**Utenos rajono Utenos tvenkinio ant Rašės (Raudesos) up. hidrotechnikos statinių specializuotos apžiūros (statinio ekspertizės) aktas Nr. 17-5RA-SE**

**UŽSAKOVAS:** Utenos rajono savivaldybės administracija

2017-11-20  
Vilnius

**2. Aukštutinis užtvankos šlaitas.**

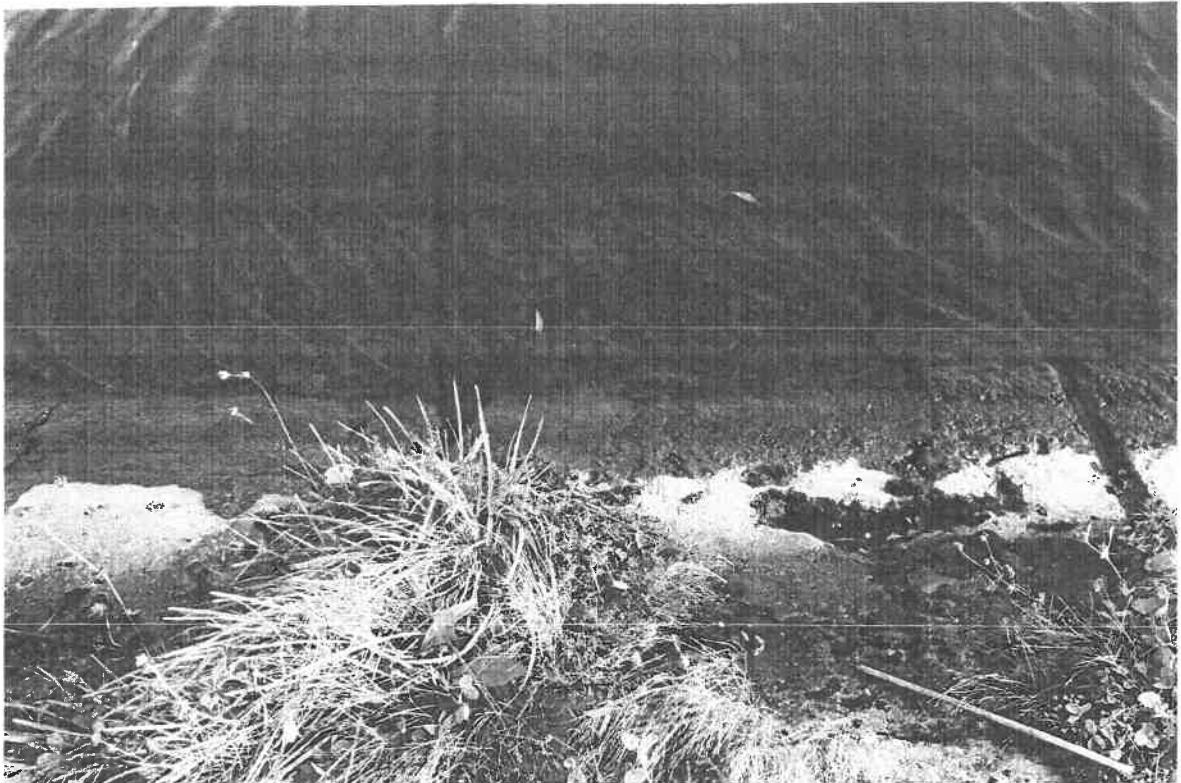
Šlaitas tvirtintas g/b plokštėmis, jos užaugusios velėna, žolėmis. Vietomis šlaitas suslūgęs, plokštės nežymiai deformuotos.

Ties tvenkinio vidutiniu vandens lygiu plokščių siūlės ištrupėjusios, didžioji dalis plokščių sutrūkusios.

2. Suremontuoti žemių užtvankos keterą, padengiant nauju asfaltbetonio sluoksniu, kelkraščius pagal reikalavimus suprofiliuojant ir pašalinti velėnas, įrengti naujus sargšulius arba signalinius stulpelius. Atstatyti aukštutinio šlaito deformuotas vietas, sutrūkusias ir susidėvėjusias šlaito tvirtinimo plokštės pakeisti naujomis. Plokščių tinkamumą nustatyti tik pažeminus tvenkinio vandens lygi

### 3. Žemutinis užtvankos šlaitas.

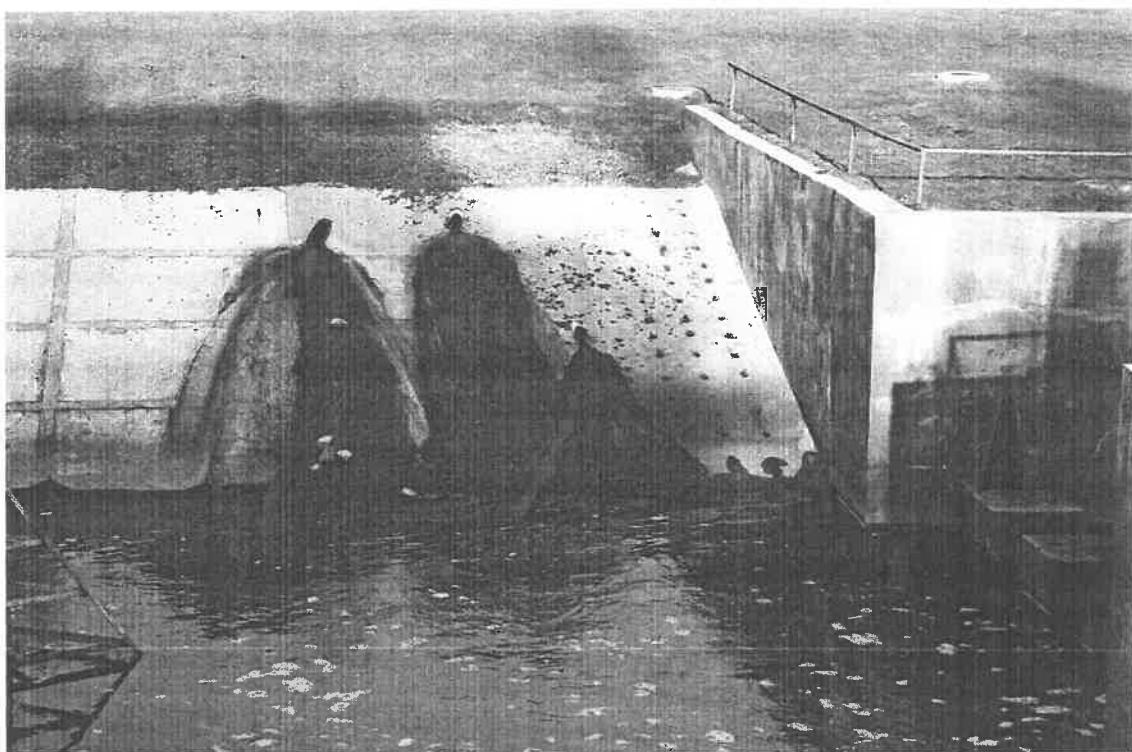
Šlaite, ties risbermos galine sienute, išsikrauna filtracinis vanduo. Šlaitas užmirkęs, iš latakų vanduo teka ant ištekėjimo dalies betono konstrukciją, jas ardydamas.

Žemutinis šlaitas nušienautas, šlaite įrengti paviršinio vandens surinkimo ir nuleidimo latakai. Latakų betonas dalinai nusidėvėjęs, kai kurios siūlės išstrupėjusios, užaugusios žolėmis. Nulipimui į užtvankos papėdę neseniai suremontuoti g/b laiptai ir turėklai, jų būklė gera.

Paliki seni, aptrupėję su išsikraipiusiu nuolydžiu g/b latakai blogos būklės. Dėl filtracinio vandens išsikrovimo žemutinio šlaito latake stovi vanduo

6. Per užtvankos žemutiniame šlaite įrengtą metalinių įlaidų sienos viršų prateka filtracinis vanduo iš tvenkinio pusės ir drékina užtvankos žemutinį šlaitą žemiau įlaido. Požymiai: šlaitas ir užtvankos pylimo papédė įmirkę, paviršinio vandens nuvedimo latakuose renkasi vanduo, šlaite formuojas vandens augalijos bendrijos. Bendra užtvankos žemutinio šlaito būklė yra nepatenkinama. Pagal STR 2.05.17:2005 „Gruntinių medžiagų užtvankos“ žemutinis užtvankos šlaitas turi būti pastoviai sausas, depresijos kreivė neturi išeiti į užtvankos šlaito paviršių. Siūlome aukšciau metalinio įlaido (šalia įlaido sienos) įrengti atvirkštinį – užtvankos šlaitą drenuojančią filtrą ir drenažą (ne mažiau 200 mm skersmens) ne mažiau dviejų metrų gylyje nuo žemės paviršiaus, įrengiant filtrą per visą įlaidinės sienos ilgį. Rekomenduojame drenažo žiotis išleisti į pratekėjimo dalies vamzdyną arba per metalinį įlaidą į risbermą žemiau vidutinio vandens lygio.

#### 4. Drenažas ir jo elementai.

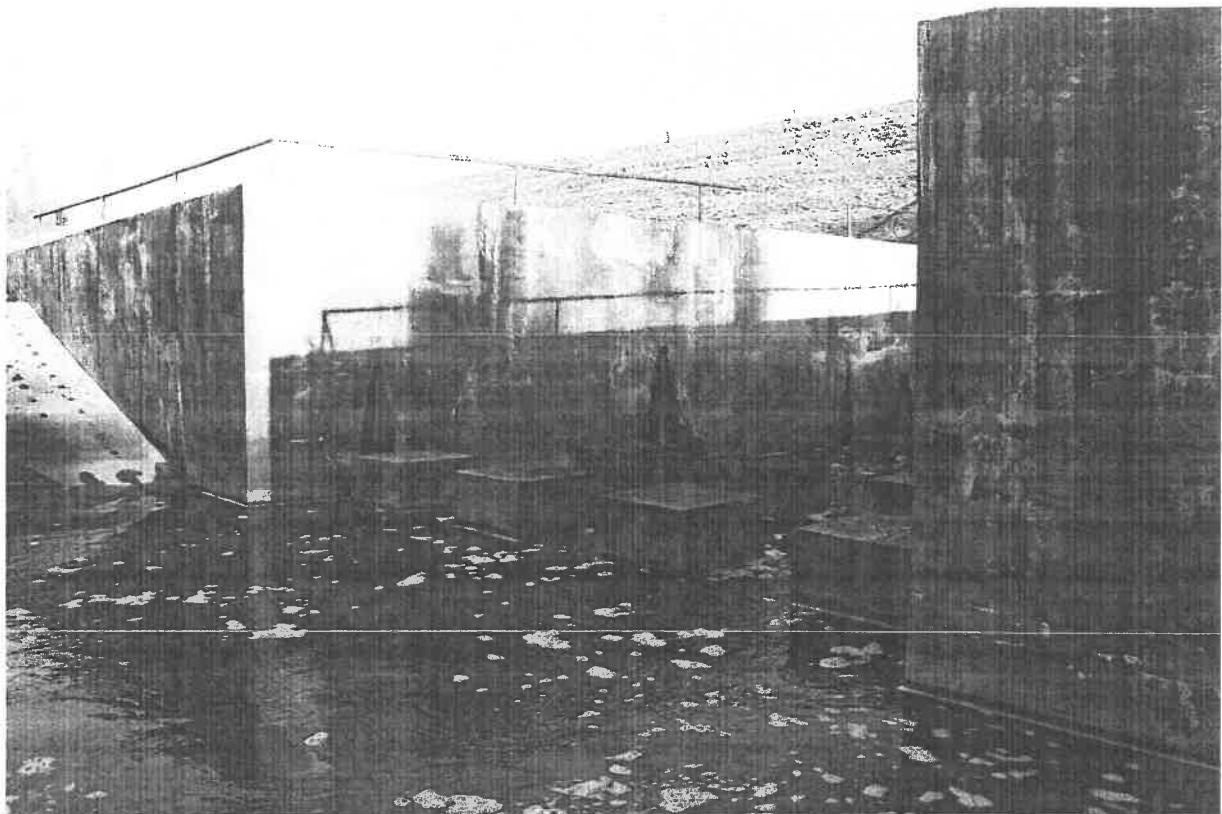
Užtvankos papédėje gausiai išsikrauna geležingas šaltinių vanduo. Iš per aukštai įrengtų drenažo žiočių ištekančiam vandenye esanti geležis, reaguodama su oru sudaro rudos spalvos geležies oksido sąnašas, kurios kemša drenažo žiotis ir gadina estetinį vaizdą, drenažas yra per mažo skersmens. Pagal MND-26 reikalavimus geležinguose gruntuose drenažo žiotys turi būti išleidžiamos po vandeniu.

Analogiškai užtvankos drenažo žiotys įrengtos risbermos sienutės vidurinėje dalyje.

Per risbermos sienų deformacinės siūlės plyši prasisunkia filtracinis, drenažu nesugaudytas, vanduo. Remontinis betono sluoksnis nutrupėjės, neatlaikės garantinio laikotarpio.

5. Sprendžiant pagal risbermos sienutėse įrengtų drenažo žiočių padėtį (iš drenažo žiočių vanduo nebėga) ir tai, kad sienutes apatinė (po drenažo žiotimis) dalis praleidžia vandenį, daroma išvada, kad atvirkštinis filtras per seklus. Būtina įrengti atvirkštinį filtrą iki vidutinio vandens lygio risbermoje, atvirkštinio filtro dugne įrengiant drenažą (skersmuo ne mažiau 200 mm) o žiotis įrengiant po vandeniu. Atvirkštinį filtrą įrengti pagal visą risbermos sienų perimetrą.

##### **5. Perteklinio vandens pralaidos (PVP) itekėjimo dalis.**

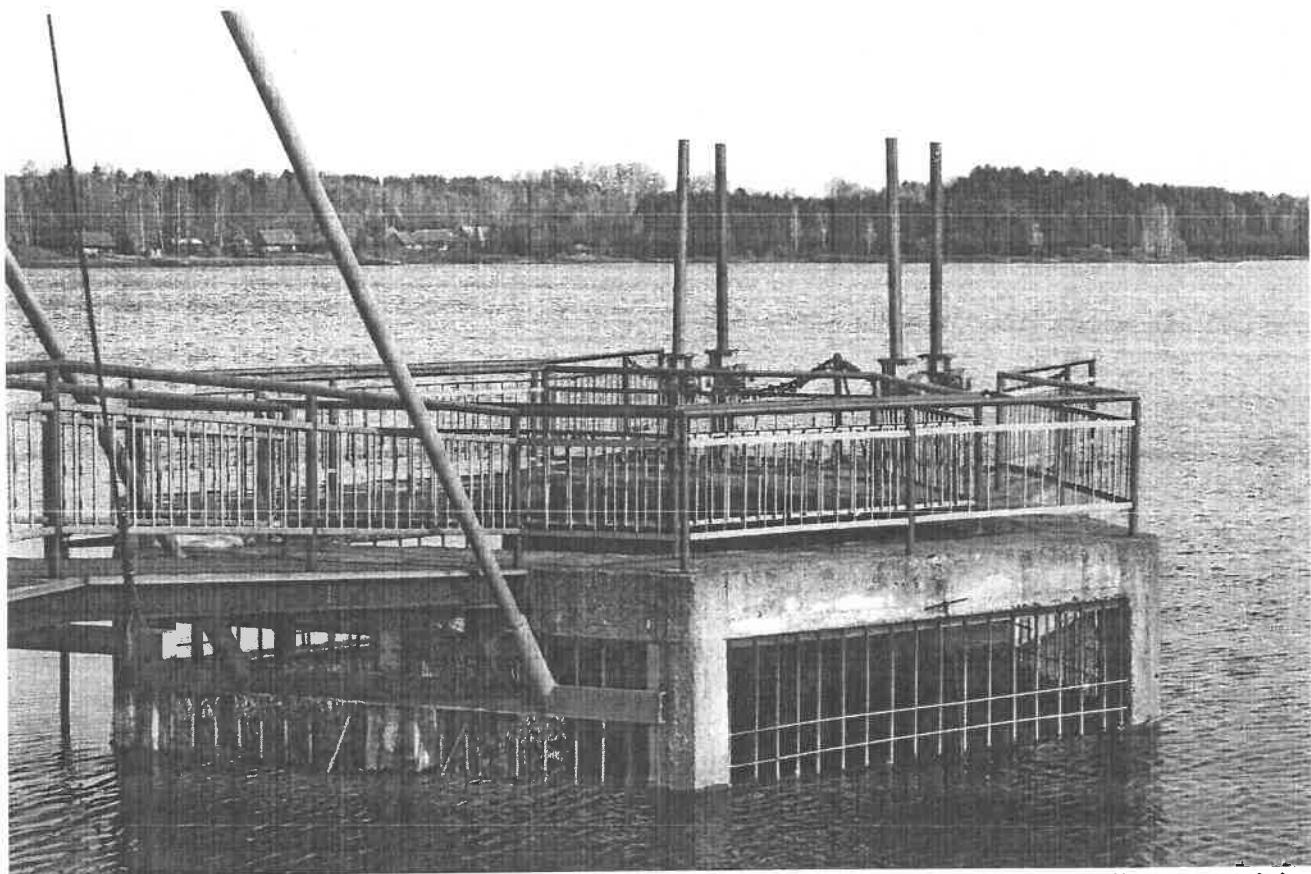
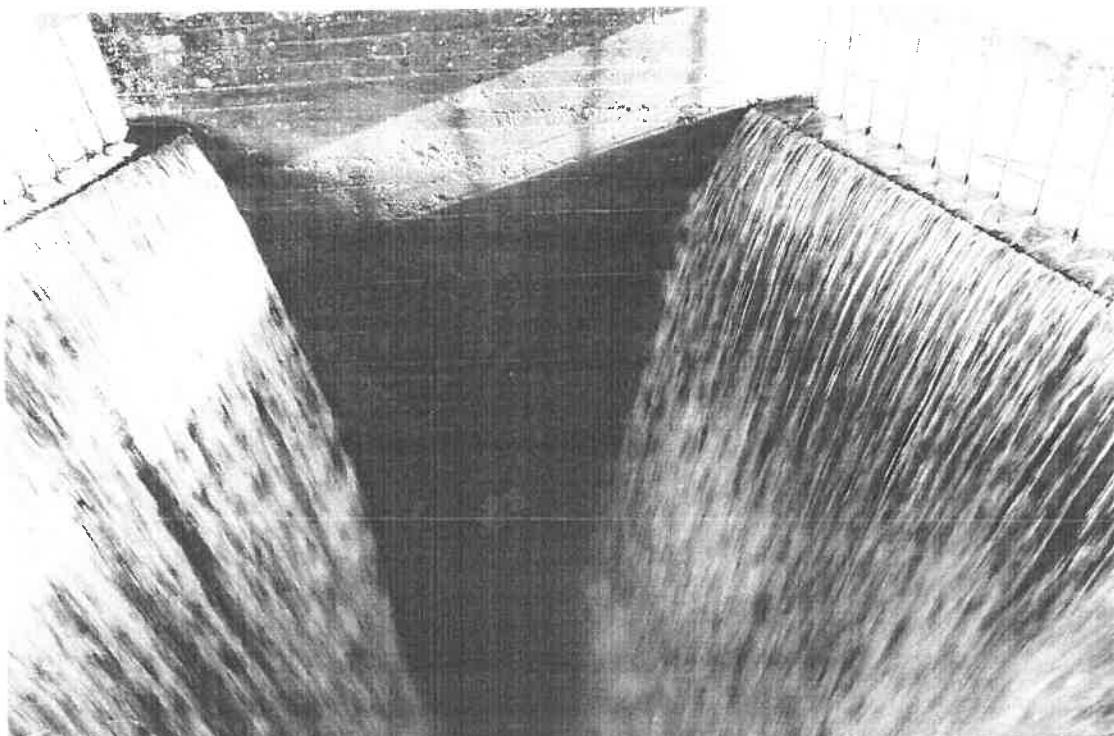
Įrengta šachtinė PVP itekėjimo dalis. Ant sienų auga samanos, matosi karbonizacijos požymiai, matomi keletas pratekėjimų per sienas. Žymesnių defektų nepastebėta.

Šachtos vidinėse sienose yra betono korozijos požymiai, nutrupėjimai, betonas nevienalytis.

1. Užsakovas turi apsispręsti ar šachtos viršutinę dalį rekonstruoti pagal 2012-07-27 patvirtintą specifikaciją parengtus projektinius pasiūlymus arba užtvankos šachtą iš vidaus iki dugno, o išorėje ne mažiau 3,0 m nuo keteros, su šachtos taureliais ir tarnybiniu tilteliu suremontuoti padengiant iš abiejų pusų sudėtiniu betono skiediniu su armatūros tinkleliu, surištu su esamu betonu. Tam reikės pažeminti tvenkinio vandens lygi.

## **6. Uždoriai ir pakėlimo mechanizmas.**

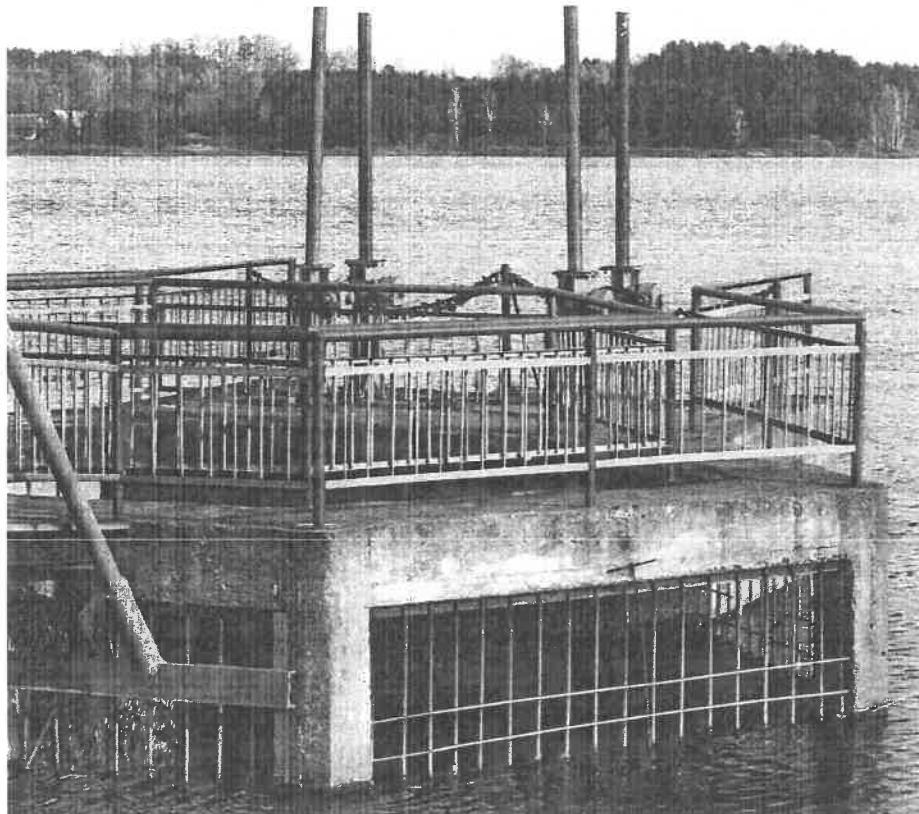
Uždoriai įrengti apie 10 metrų gylyje po vandeniu, todėl jų apžiūrėti nebuvo galimybės. Pakėlimo mechanizmai su komplektuoti ir nudažyti senokai, yra rūdijimo požymiai, sraigtai seniai tepti, yra sukietėjusio tepalo liekanų ant paviršiaus. Niekada nebandyti.

## **7. PVP pratekėjimo dalis.**

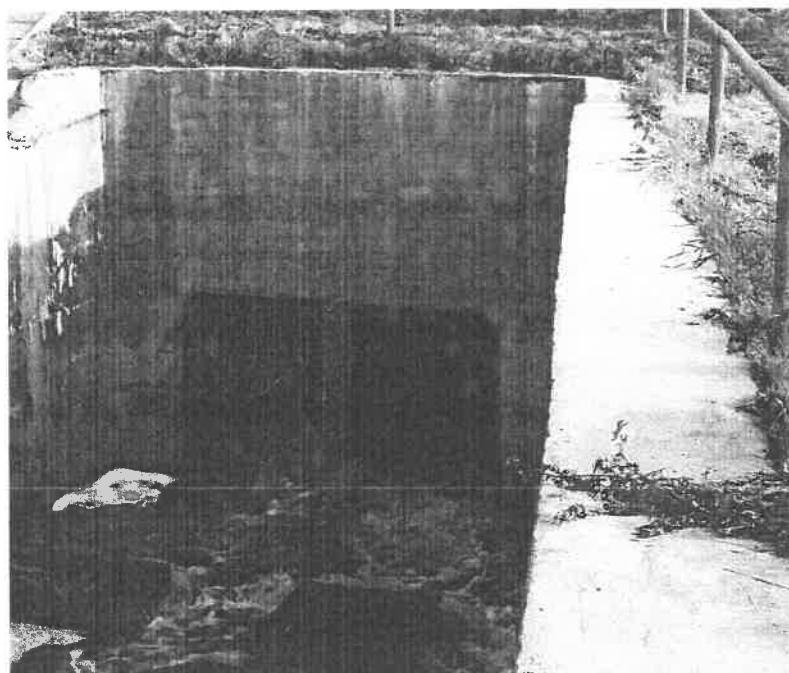
Daugelyje vietų per sandūras filtruojasi geležingi gruntuiniai vandenys. Ištyrus sandūrų užtaisymo konstrukciją nustatyta, kad sandūrų tarpai (po remontinio mišinio sluoksnių) užkišti netinkamais geotekstilės gaminiais. Visas sandūras būtina išardyti ir užsandarinti pagal teisingą konstrukciją.

3. PVP pratekėjimo dalis pagal 2015 m. parengtą projektą nebuvo numatyta rekonstruoti. Reikalinga išvalyti ištrupėjusias tarp vamzdžių siūles ir jas užbetonuoti vandeniu nelaidžiu betonu su armatūros tinklu, surištu su vamzdžių armatūra, vandens pažeistą vamzdžių paviršių padengti betono mišiniu su armavimo tinkleliu.

## **8. PVP ištekėjimo dalis (užslenkstis).**

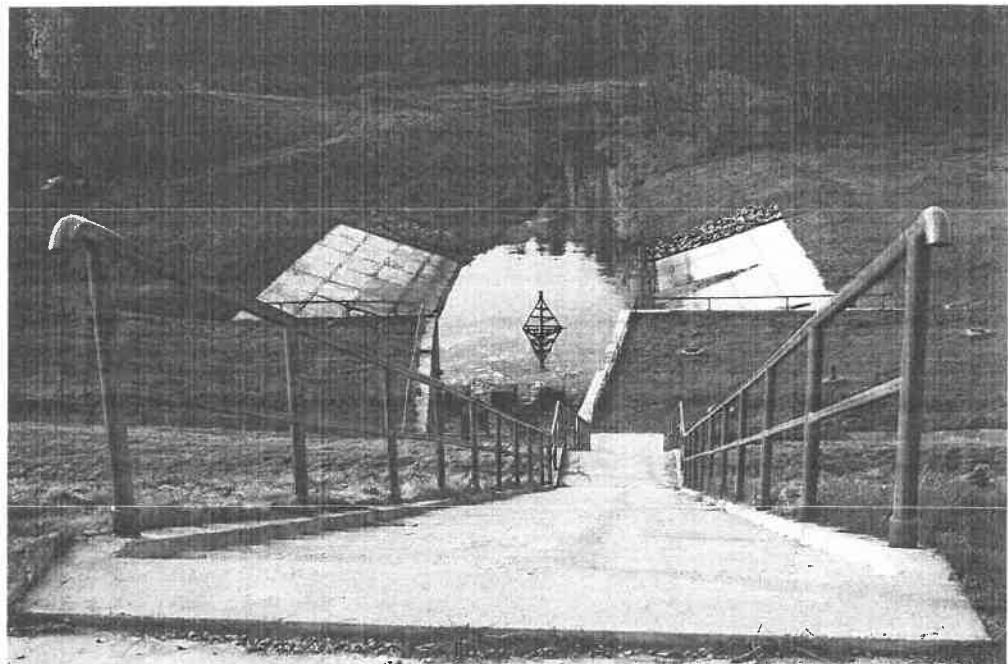
Ištekėjimo dalyje įrengti (šaškių tipo) vandens srovės gesintuvai. Deformacijų ir betono pažeidimų nenustatyta. Remontuotose ištekėjimo dalies sienutėse vietomis atšokės ir nutrupėjės remontinio skiedinio sluoksnis, neatlaikės garantinio laikotarpio.

## **9. Grotos**

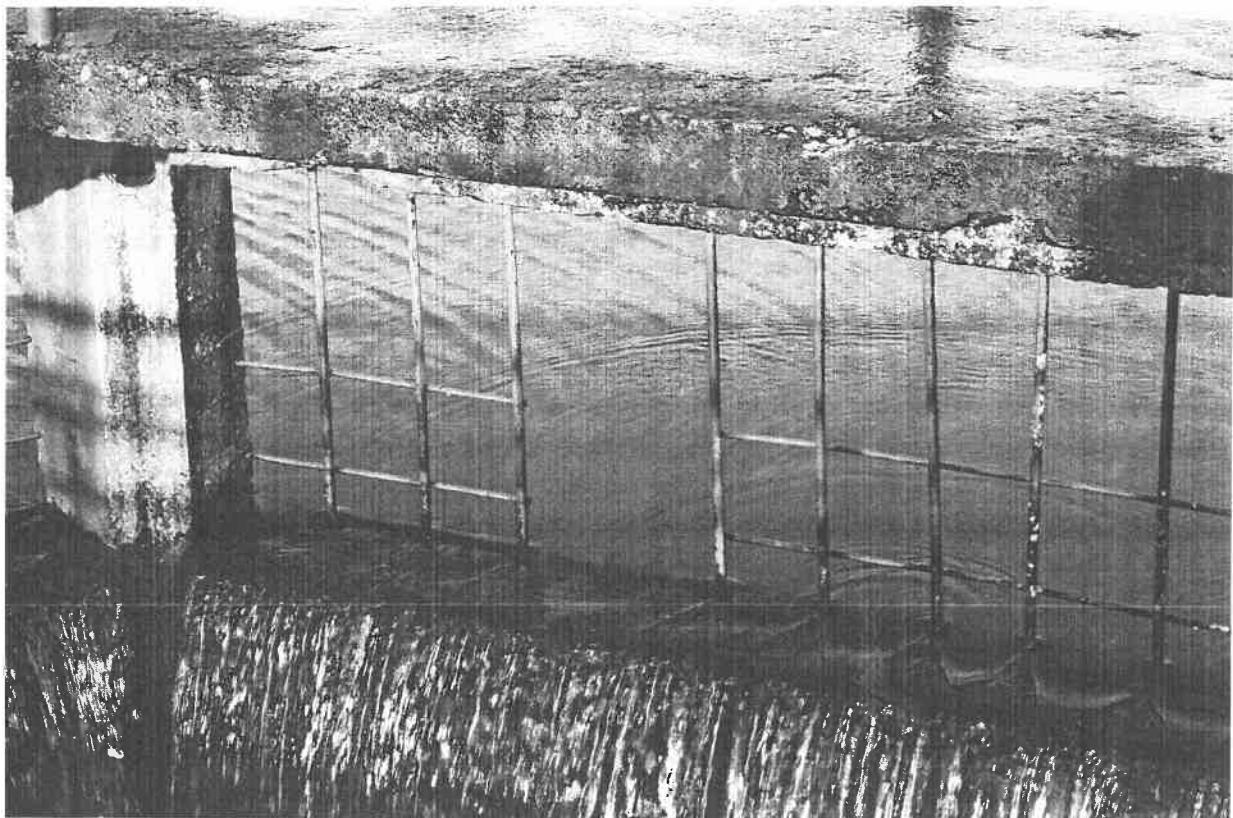
Nedažytos, aprūdijusios su ne visais ir išsikraipiusiais strypais

## 10. Tarnybinis tiltelis

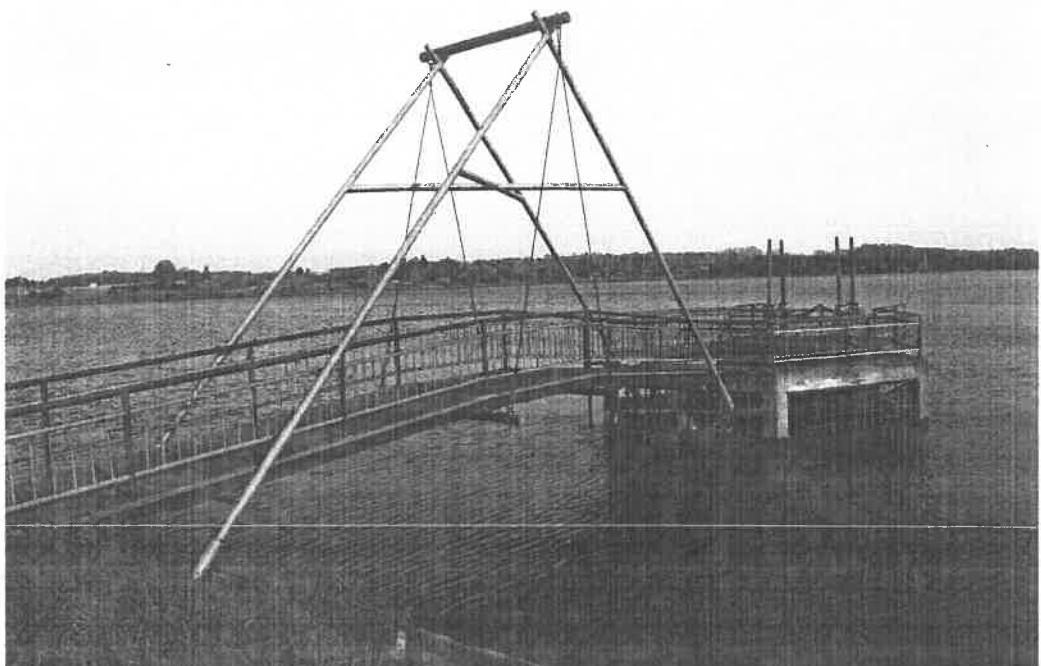
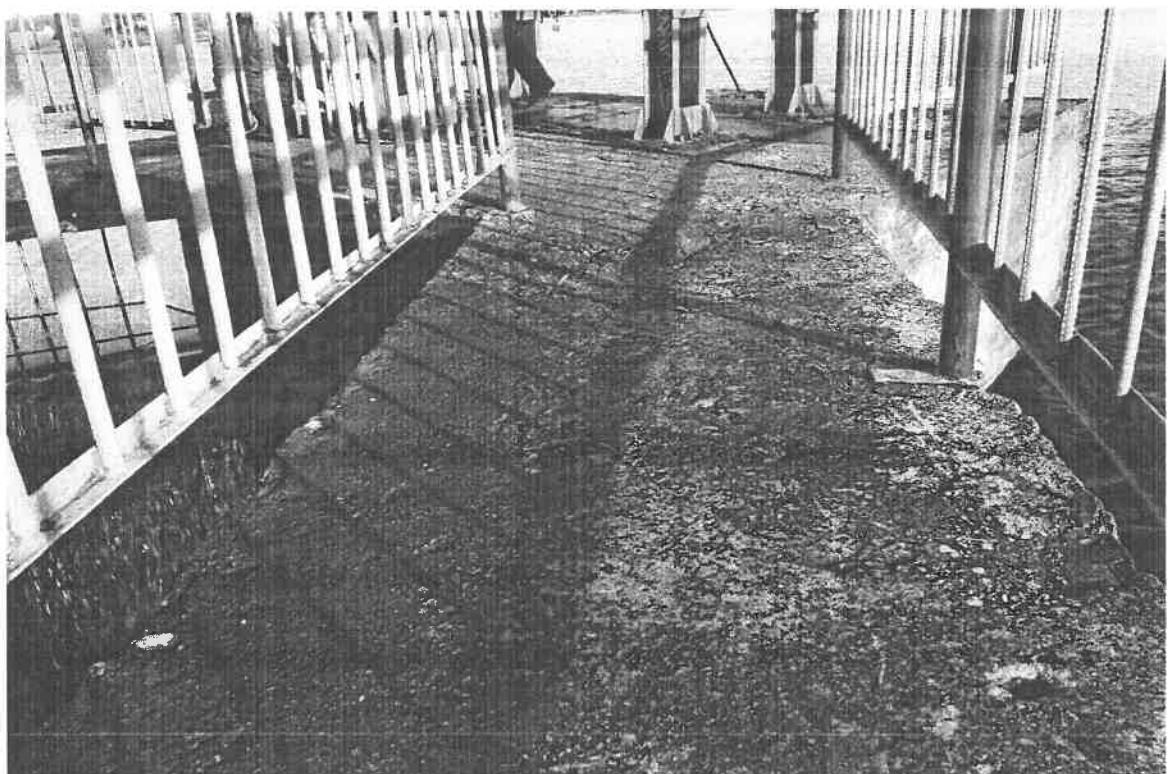
Tarnybinis tiltelis susideda iš dviejų dalių: g/b tiltelis šachtos keteroje ir metalinis tiltelis priėjimui prie šachtos. Priėjimo prie šachtos tiltelio būklė patenkinama, žymesnių pažeidimų nenustatyta.

Gelžbetoninis šachtos keteros tiltelis dalinai nusidėvėjęs, kraštuose vietomis nutrupėjęs betonas, danga nelygi. Šachtos turėklai nudažyti, stabilūs, tačiau tarp pagrindo ir pirmojo horizontaus strypo per didelis neleistinas atstumas. Gelžbetoninių konstrukcijų elementų betono gniuždomojo stiprio matavimai atliki pagal LST EN 1204-2:2003 reikalavimus naudojant tampraus atšokimo principu veikiantį prietaisą Šmidto plaktuką 2 vietose, rasta betono stiprio klasė artima C12/15 ir C20/25 neatitinka normatyvo.
